Voorstel RWS 12.10.2010

Voorstel SHB&L 21.10.2010

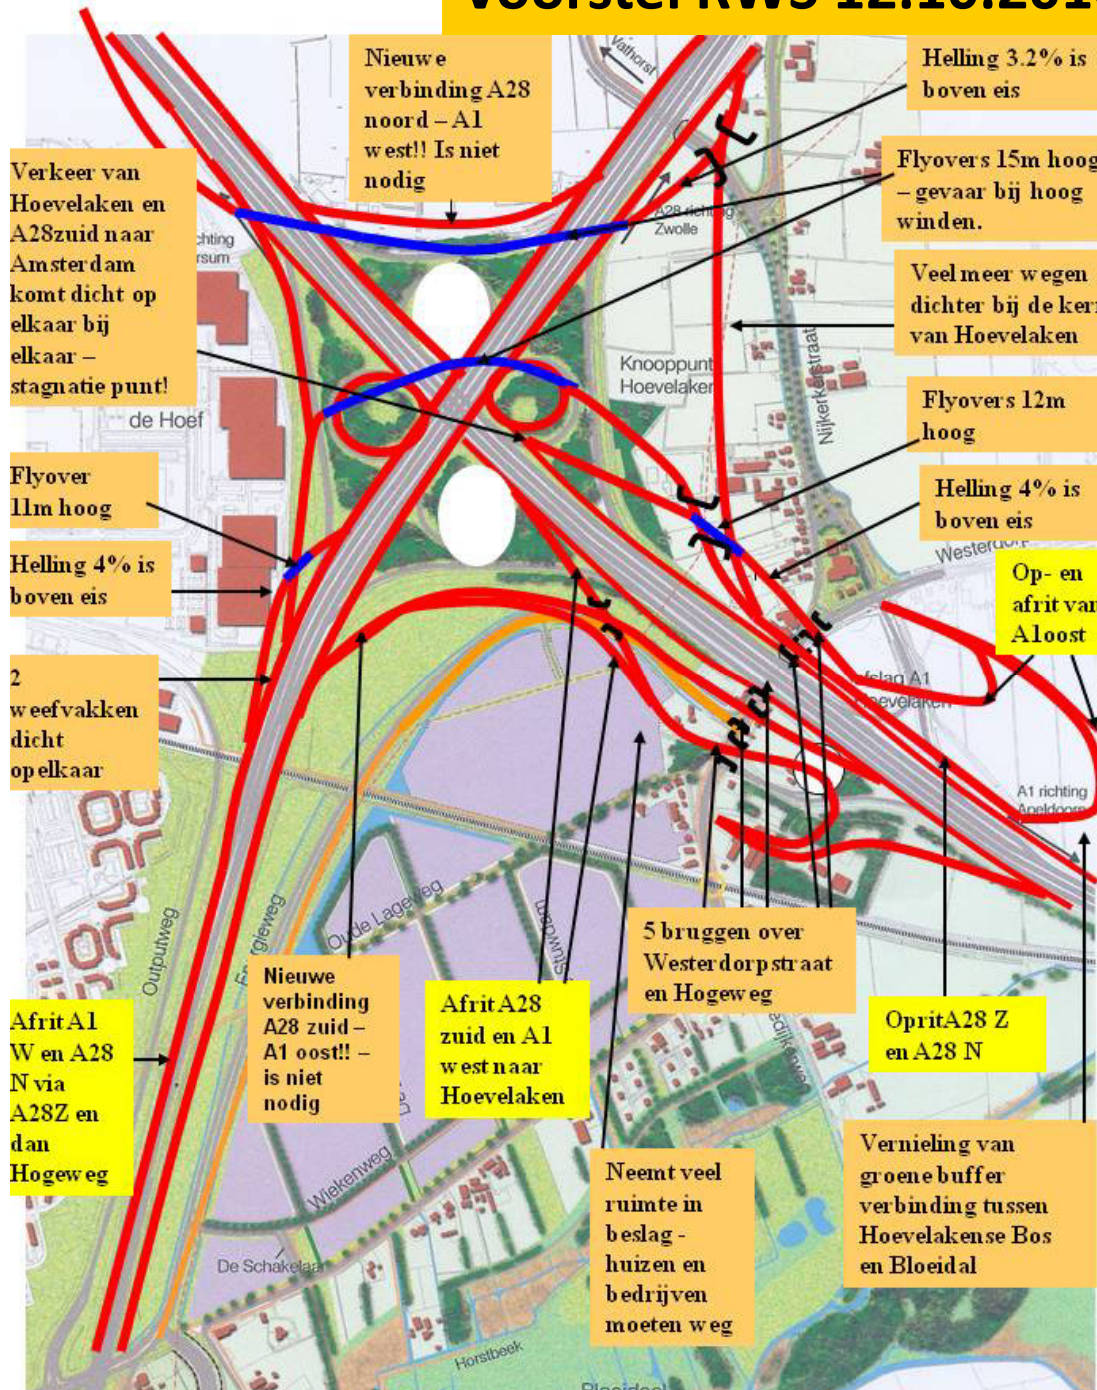
Nadelen

- Zeer complex
- 3 flyovers 10-15m hoog = veel lawaai in HLK
- 5 bruggen over Westerdorpstraat = veel lawaai
- 8 nieuwe bruggen
- Nieuwe boogen A28N - A1W en A28Z - A1O
- Hellingen >3%
- Weefvakken dicht op elkaar
- Veel wegen dicht bij woonkern HLK
- Veel meer meters asfalt
- Footprint is groter
- Huizen en bedrijven moeten weg
- Vernieling van groene buffer tussen Hoewelakense Bos en Bloeidal
- Wijzigingen plannen Energieweg

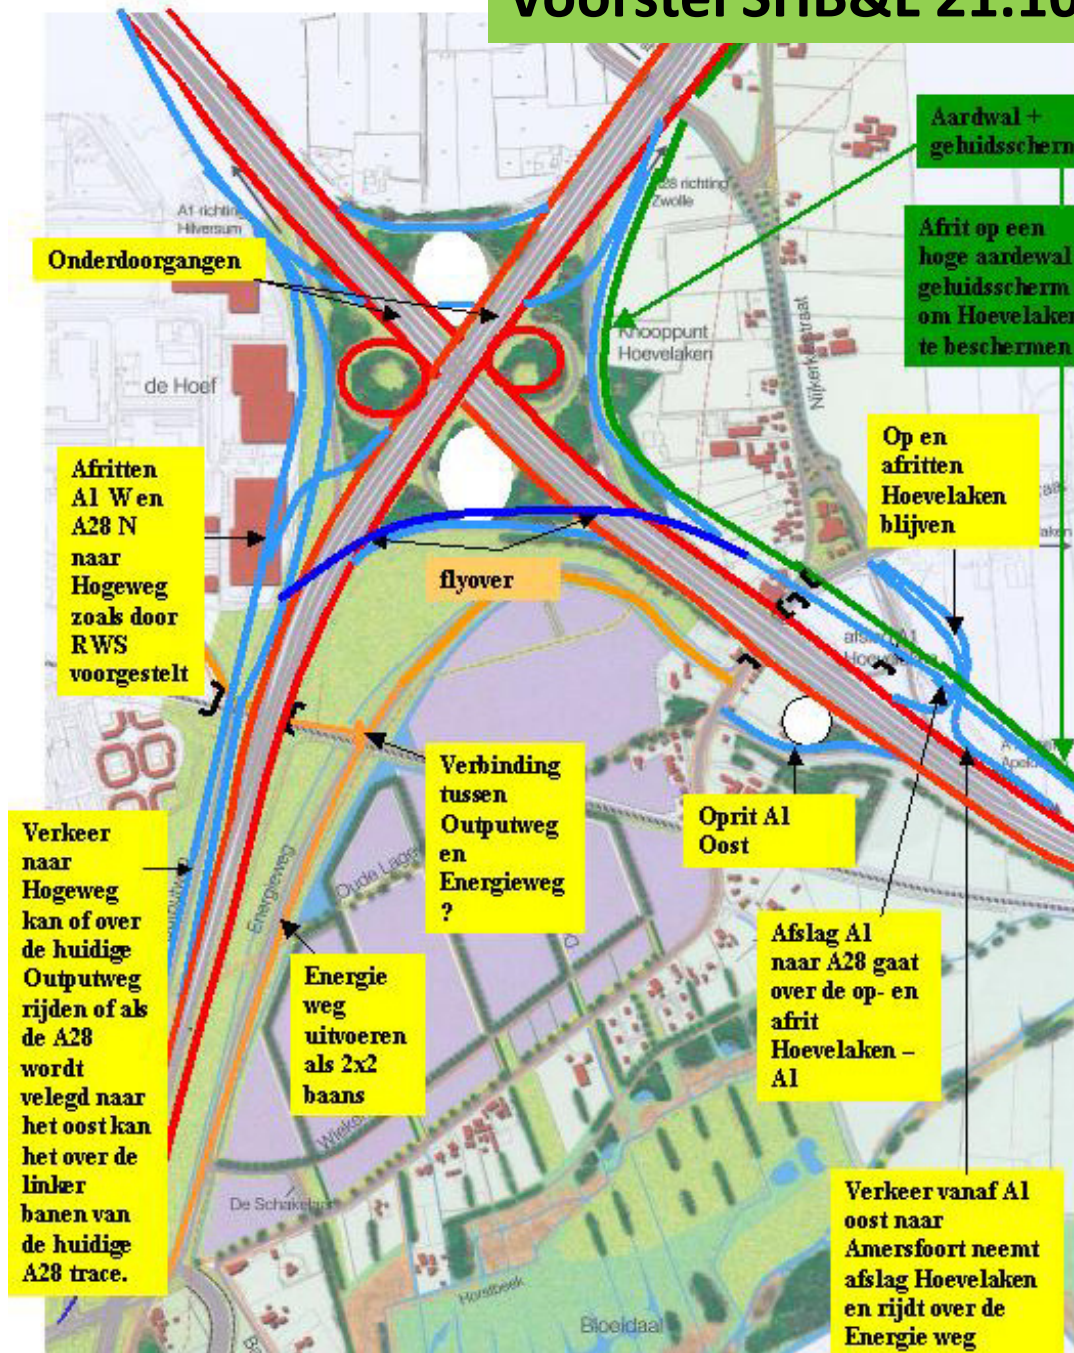
N.B. Dit is het complete voorstel – dus niet gefaseerd.

Voordelen

- 1 flyover + 2 onderdoorgangen
- Nieuwe bruggen = 4
- Geen nieuwe boogen A28N-A1W en A28Z-A1 O nodig
- Geen stijl hellingen
- Geen weefvakken
- Minder wegen dicht bij kern HLK
- Minder lawaai in woonkern HLK
- Minder huizen/bedrijven moeten weg
- Geen vernieling groene buffer
- Footprint is kleiner
- Energieweg blijft zoals gepland maar 2x2 baans
